**ERRETERIAKO UDALA**

**ERRETERIAKO IRISGARRITASUN-  
PLANAREN EGUNERATZEA (2022)**

**BERAUN KIROLGUNEA**

*Proiektuaren berrikuspena*

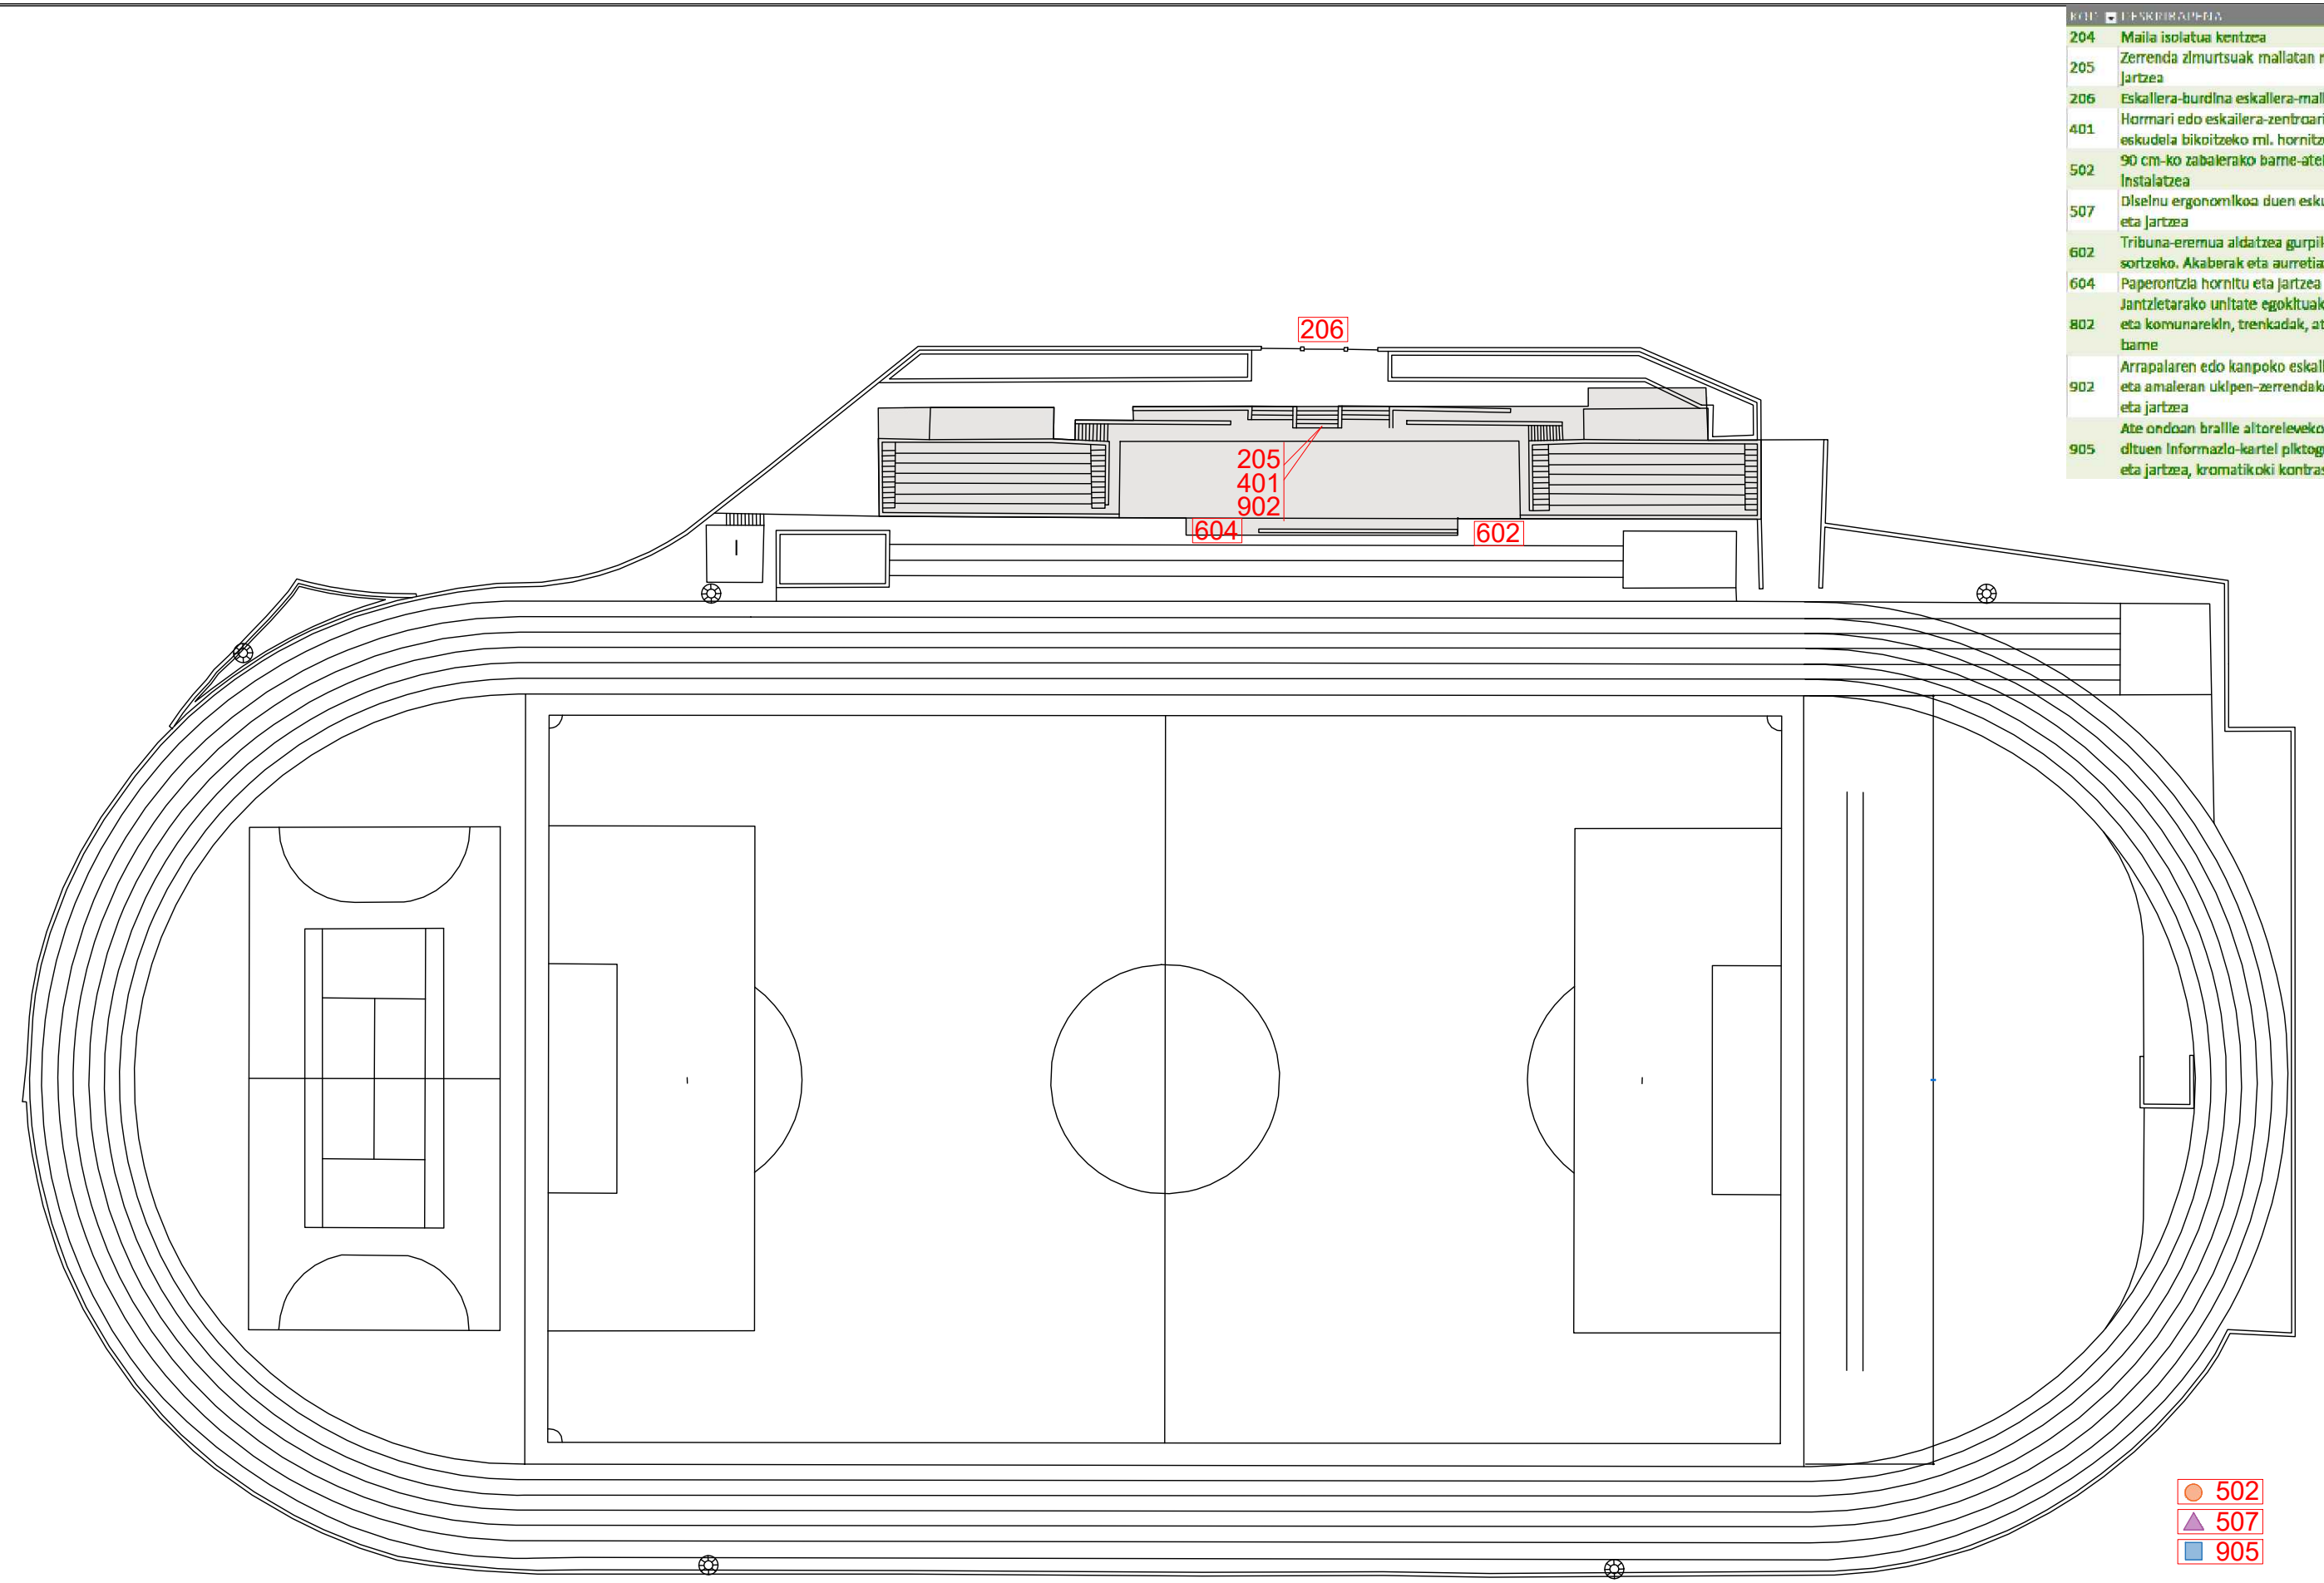
- 502
- ▲

507
- 905
